Emne: Høring af udkast til bekendtgørelse for en energipark ved Farris i Kolding Kommune med tilhørende miljøvurdering - med opdateret link til høringsportalen

Høringssvar til bekendtgørelsen om Energipark Farris

Kolding Lufthavns høringssvar på udkast til bekendtgørelse for en energipark ved Farris i Kolding Kommune

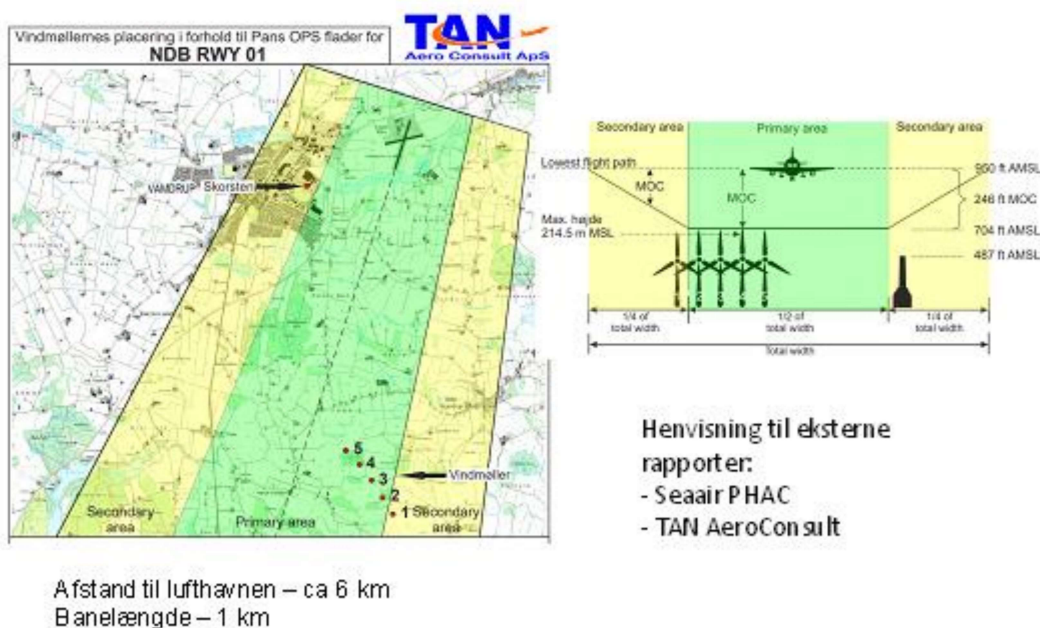
Nogle af instrument indflyvningsprocedurene til bane 01 skal nedlægges, da de bliver ubrugelige. Dette vil påføre lufthavnen en betydelig udgift for nedtagning af fysiske installationer og ændringer i diverse manualer og nationale dokumenter.

Etablering af vindmøller på 150-180 m højde, vurderes også at påvirke Instrument indflyvningsprocedurene til bane 19, så disse skal genberegnes og godkendes og muligvis begrænse flyvning med visse flytyper. Denne udgift kendes ikke.
